# PREFEITURA MUNICIPAL DE PINDAMONHANGABA

## Ofício n.º 893/2019 – GAB

OBRA / DOC. REF.  
**Calçamento com piso intertravado**  
**Estudo nº0053/2018**

PROJETO / ASSUNTO <b>Calçada de Centro comercial</b> <b>Contra-proposta com considerações de trânsito</b>	ESCALA [Redacted]
UNIDADE ATENDIDA / LOCAL <b>Centro Comercial 10 de Julho</b>	CODIFICAÇÃO <b>K31126</b>
	FOLHA <b>única</b>

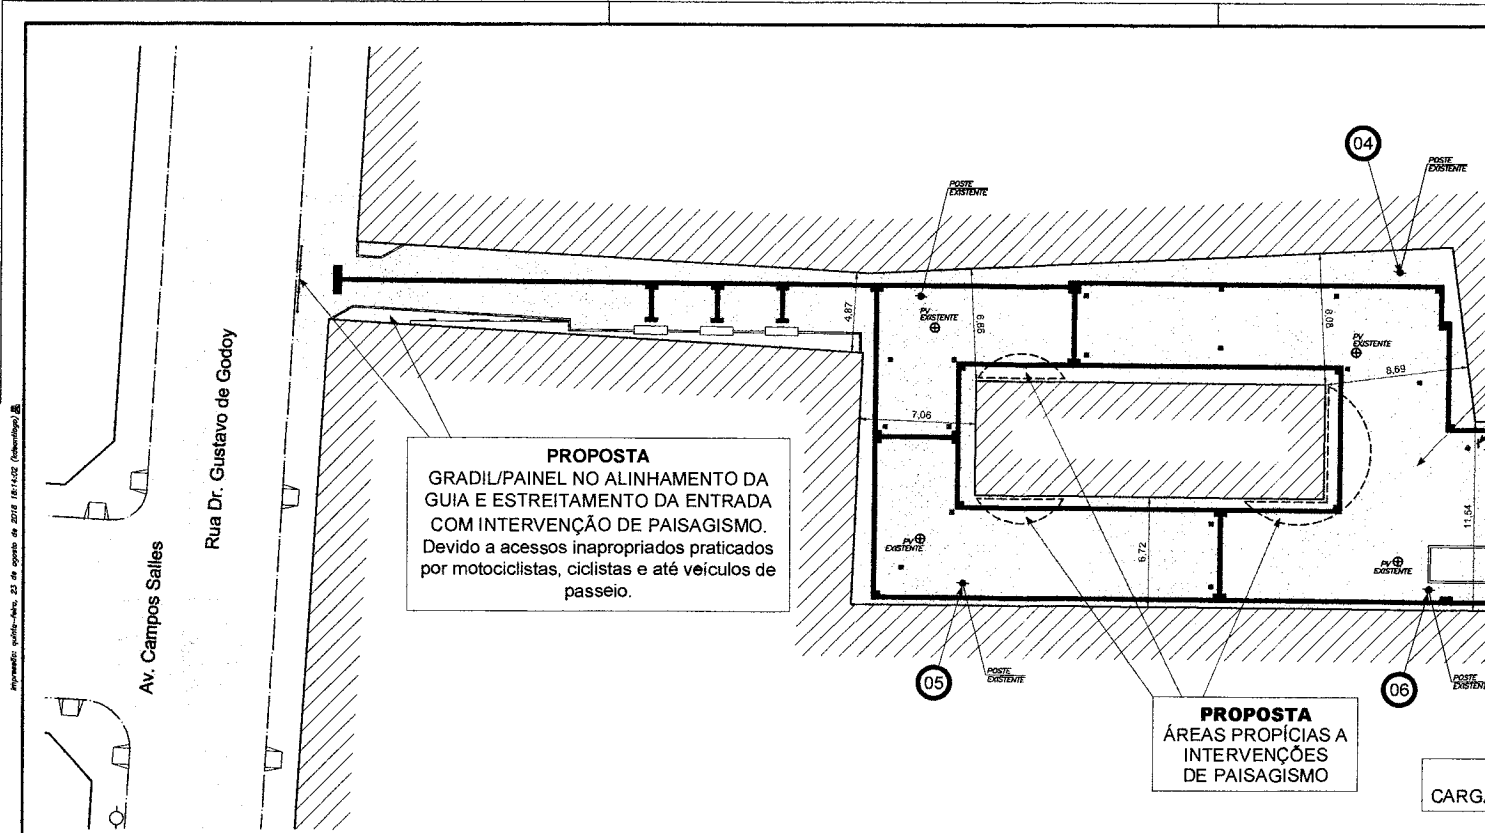
**PRESERVAR LARGURA DA VIA DE ACORDO COM A ESQUINA DA RUA DOS ANDRADAS**  
De acordo com o DNIT a largura das faixas de rolamento não devem ser menor que 2,50m em pista simples de trecho plano e com VDM-50.

**PROPOSTA FLUXO VÁRIO CONTOURNANDO AS LOJAS CENTRAIS**  
Devido à necessidade de vagas de carga e descarga local, além da vaga de deficiente, é a manobra mais segura e menos conflituosa.

**PROPOSTA GRADILPAINEI, NO ALINHAMENTO DA GUIA E ESTREITAMENTO DA ENTRADA COM INTERVENÇÃO DE PAISAGISMO**  
Devido a acessos inadequados praticados por motociclistas, ciclistas e até veículos de passeio.

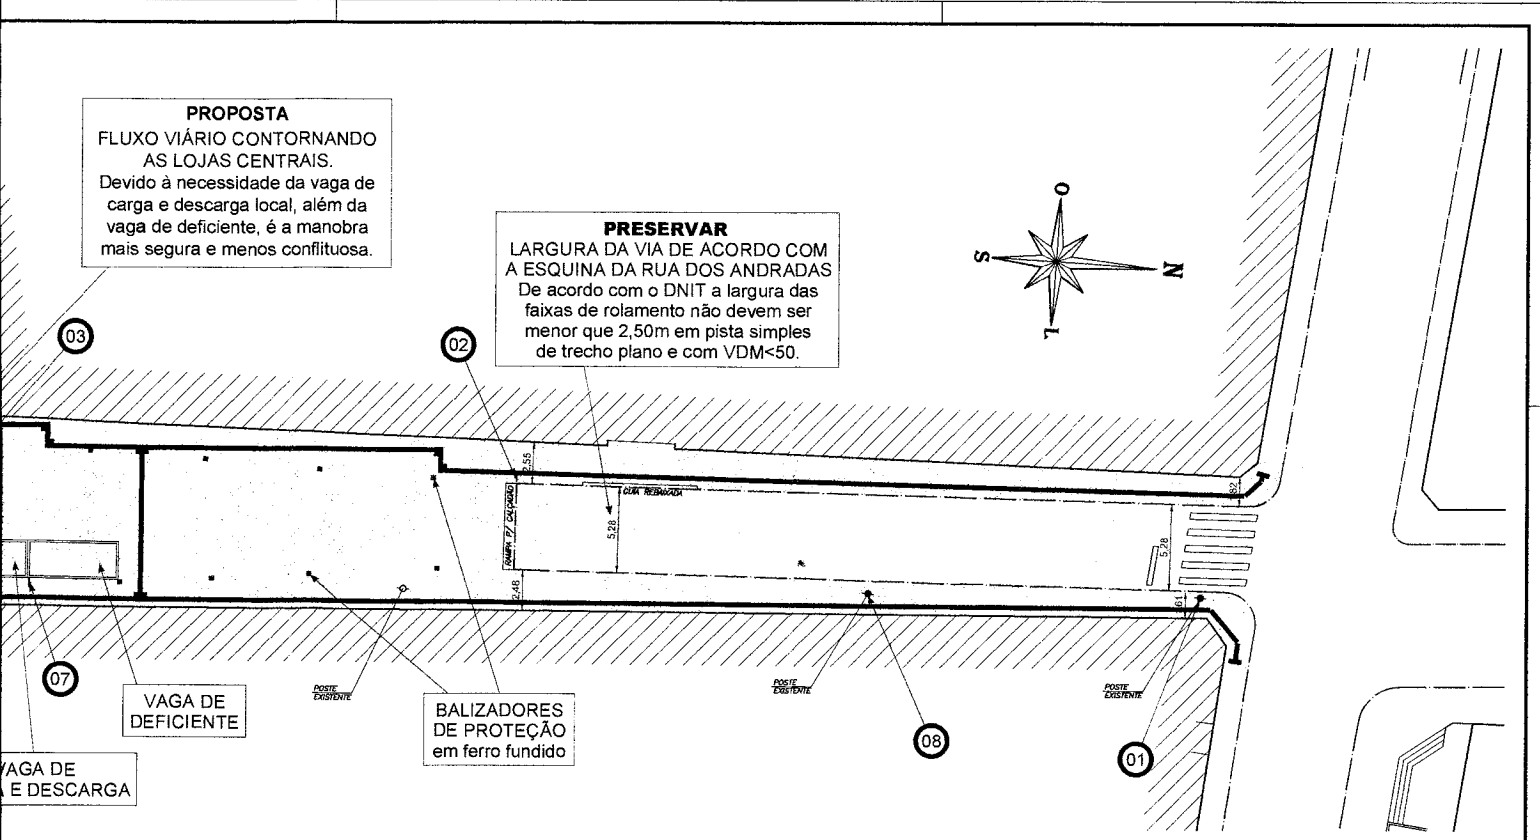
**PROPOSTA**  
GRADIL/PAINEL NO ALINHAMENTO DA  
GUIA E ESTREITAMENTO DA ENTRADA  
COM INTERVENÇÃO DE PAISAGISMO.  
Devido a acessos inapropriados praticados  
por motociclistas, ciclistas e até veículos de  
passageiro.

**PROPOSTA**  
**FLUXO VIÁRIO CONTORNANDO AS LOJAS CENTRAIS.**  
 Devido à necessidade da vaga de carga e descarga local, além da vaga de deficiente, é a manobra mais segura e menos conflituosa.

**PRESERVAR**  
**LARGURA DA VIA DE ACORDO COM A ESQUINA DA RUA DOS ANDRADAS**  
 De acordo com o DNIT a largura das faixas de rolamento não devem ser menor que 2,50m em pista simples de trecho plano e com VDM<50.
